PAVADINIMAS	SUSISIEKIMO KOMUNKACIJŲ PASKIRTIES STATINIO (GATVĖS) ŽIEDO G. TARP DELTUVOS G. IR GEDIMINO G., UKMERGĖS MIESTE REKONSTRAVIMO PROJEKTAS
STATINIO STATYBVIETĖS ADRESAS	UKMERGĖS MIESTAS, ŽIEDO G. NUO ŽIEDO IR DELTUVOS GATVIŲ SANKRYŽOS IKI ŽIEDO IR GEDIMINO GATVIŲ SANKRYŽOS
STATINIO NAUDOJIMO PASKIRTIS	SUSISIEKIMO KOMUNIKACIJOS (GATVĖS)
PROJEKTUOTOJO PAVADINIMAS IR JO BŪSTINĖS ADRESAS	UAB „PROJEKTAI IR CO“, Ateities pl. 31, LT-52167, Kaunas, Lietuva
PROJEKTO VADOVO AR KITO ATSAKINGO ASMENS, GALINČIO TEIKTI INFORMACIJĄ APIE PROJEKTĄ DUOMENYS	STATINIO PROJEKTO VADOVAS: Žygimantas Simanavičius el. paštas: zygimantas.simanavicius@zilinskis.com; tel.: +370 681 79096
UŽSAKOVAS	UKMERGĖS RAJONO SAVIVALDYBĖS AMINISTRACIJA
SUSIPAŽINIMO SU PROJEKTO PASIŪLYMAIS ADRESAS, TELEFONO NUMERIS IR LAIKAS	- Su projektiniais pasiūlymais susipažinti galima nuo 2021-09-07 iki 2021-09-30; - UKMERGĖ, KĖSTUČIO A. 3, - darbo dienomis nuo 9.00 val. iki 16.00 val. - UKMERGĖS RAJONO SAVIVALDYBĖS internetiniame puslapyje, www.ukmerge.lt.

Visuomenės informavimas apie susisiekimo komunikacijų paskirties statinio (Žiedo gatvės) rekonstravimo projektinius pasiūlymus

DĖL ATSAKŲ IR PAKLAUSIMŲ

DĖL ATSAKYO Į PA

Pjūvis

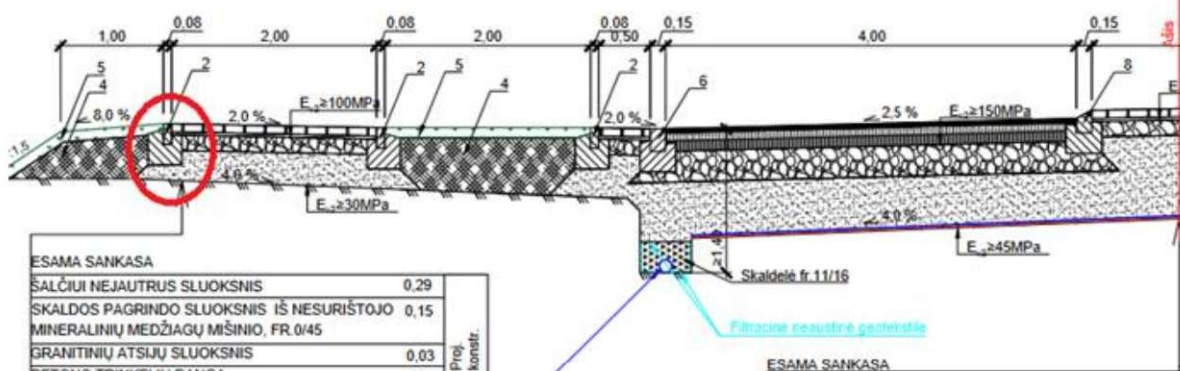
1. Aiškinamojo rašto 3.6. dalyje deklaruojama, kad „išorinis šaligatvio vejos bortas projektuojamas pakilęs nuo šaligatvio dangos apie 2 cm“. Žiedo gatvės skersinio pjūvio brėžinyje, kairiosios pusės šaligatvio išorinis vejos bortas nėra pakilęs. Kaip šiuo atveju sprendžiamas vedimo paviršiaus klausimas?
2. Aiškinamojo rašto 3.6. dalyje pateikiama nuostata „ant šaligatvių neturi būti dangčių, grotų, trapų ir kitų kliūčių, kyšančių aukščiau ar įleistų giliau kaip 5 mm nuo šaligatvio paviršiaus“. Ar ši nuostata apima ir projektuojamus dviračių takus, autobusų stoteles?
3. Tarp autobusų stotelių ir gatvės važiuojamosios dalies projektuojami betoniniai kelio bortai 100.30.15 cm. Ar techniškai nebus kliūčių patekimui su vaikų ar neįgaliųjų vežimėliais į/iš žemagrindžius miesto autobusus?

Pateiktas klausimas	Atsakymas
Noriu pasitikslinti dėl Susisiekimo komunikacijų paskirties statinio (gatvės) Žiedo g. tarp Deltuvos g. ir Gedimino g., Ukmergės mieste rekonstravimo projekto prieinamumo asmenims su negalia. 1. Aiškinamojo rašto 3.6. dalyje deklaruojama, kad „išorinis šaligatvio vejos bortas projektuojamas pakilęs nuo šaligatvio dangos apie 2 cm“. Žiedo gatvės skersinio pjūvio brėžinyje, kairiosios pusės šaligatvio išorinis vejos bortas nėra pakilęs. Kaip šiuo atveju sprendžiamas vedimo paviršiaus klausimas?	1. Pastaba priimta. Techninio darbo projekto rengimo stadijoje išorinis vejos bortas bus iškeltas 2 cm virš tako dangos abiejose Žiedo gatvės pusėse.

2. Aiškinamojo rašto 3.6. dalyje pateikiama nuostata „ant šaligatvių neturi būti dangčių, grotų“.	2. Taip ši nuostata apima projektuojamus dviračių takus ir autobusų stoteles. Techninio darbo projekto stadijoje aiškinamasis raštas bus papildytas aiškesniu paaiškinimu. „Ant šaligatvių, pėsčiųjų takų, dviračių takų, autobusų stotelių laukimo peronuose neturi būti

Pjūvis

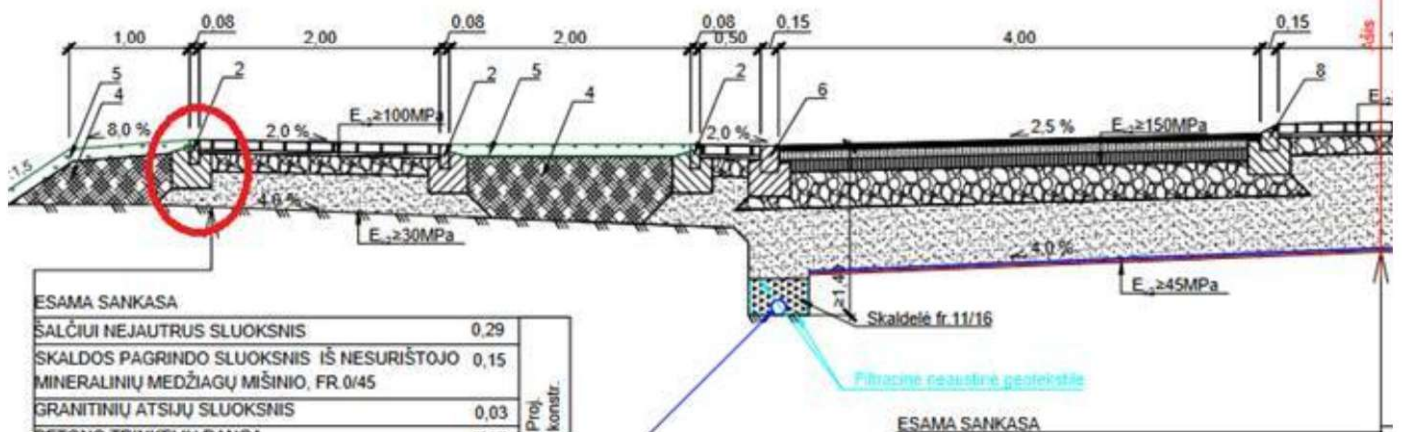
1. Aiškinamojo rašto 3.6. dalyje deklaruojama, kad „išorinis šaligatvio vejos bortas projektuojamas pakilęs nuo šaligatvio dangos apie 2 cm“. Žiedo gatvės skersinio pjūvio brėžinyje, kairiosios pusės šaligatvio išorinis vejos bortas nėra pakilęs. Kaip šiuo atveju sprendžiamas vedimo paviršiaus klausimas?
2. Aiškinamojo rašto 3.6. dalyje pateikiama nuostata „ant šaligatvių neturi būti dangčių, grotų, trapų ir kitų kliūčių, kyšančių aukščiau ar įleistų giliau kaip 5 mm nuo šaligatvio paviršiaus“. Ar ši nuostata apima ir projektuojamus dviračių takus, autobusų stoteles?
3. Tarp autobusų stotelių ir gatvės važiuojamosios dalies projektuojami betoniniai kelio bortai 100.30.15 cm. Ar techniškai nebus kliūčių patekimui su vaikų ar neįgaliųjų vežimėliais į/iš žemagrindžius miesto autobusus?

Pateiktas klausimas	Atsakymas
Noriu pasitikslinti dėl Susisiekimo komunikacijų paskirties statinio (gatvės) Žiedo g. tarp Deltuvos g. ir Gedimino g., Ukmergės mieste rekonstravimo projekto prieinamumo asmenims su negalia. 1. Aiškinamojo rašto 3.6. dalyje deklaruojama, kad „išorinis šaligatvio vejos bortas projektuojamas pakilęs nuo šaligatvio dangos apie 2 cm“. Žiedo gatvės skersinio pjūvio brėžinyje, kairiosios pusės šaligatvio išorinis vejos bortas nėra pakilęs. Kaip šiuo atveju sprendžiamas vedimo paviršiaus klausimas?	1. Pastaba priimta. Techninio darbo projekto rengimo stadijoje išorinis vejos bortas bus iškeltas 2 cm virš tako dangos abejose Žiedo gatvės pusėse.

2. Aiškinamojo rašto 3.6. dalyje pateikiama nuostata „ant šaligatvių neturi būti dangčių, grotų,	2. Taip ši nuostata apima projektuojamus dviračių takus ir autobusų stoteles. Techninio darbo projekto stadijoje aiškinamasis raštas bus papildytas aiškesniu paaiškinimu. „Ant šaligatvių, pėsčiųjų takų, dviračių takų, autobusų stotelių laukimo peronuose neturi būti

trapų ir kitų kliūčių, kyšančių aukščiau ar įleistų giliau kaip 5 mm nuo šaligatvio paviršiaus“. Ar ši nuostata apima ir projektuojamus dviračių takus, autobusų stoteles?	dangčių, grotų, trapų ir kitų kliūčių, kyšančių aukščiau ar įleistų giliau kaip 5 mm nuo šaligatvio paviršiaus“
3. Tarp autobusų stotelių ir gatvės važiuojamosios dalies projektuojami betoniniai kelio bortai 100.30.15 cm. Ar techniškai nebus kliūčių patekimui su vaikų ar neįgaliųjų vežimėliais į/iš žemagrindžius miesto autobusus?	3. Pastaba priimta. Techninio darbo projekto stadijoje projektuojamas perono bortas autobusų stotelėse. Perono bortas projektuojamas taip, kad stotelės perono ir važiuojamosios dalies aukščių skirtumas būtų 30 cm, pagal STR 2.06.04:2014 „Gatvės ir vietinės reikšmės keliai. Bendrieji reikalavimai“ 211 punktą.
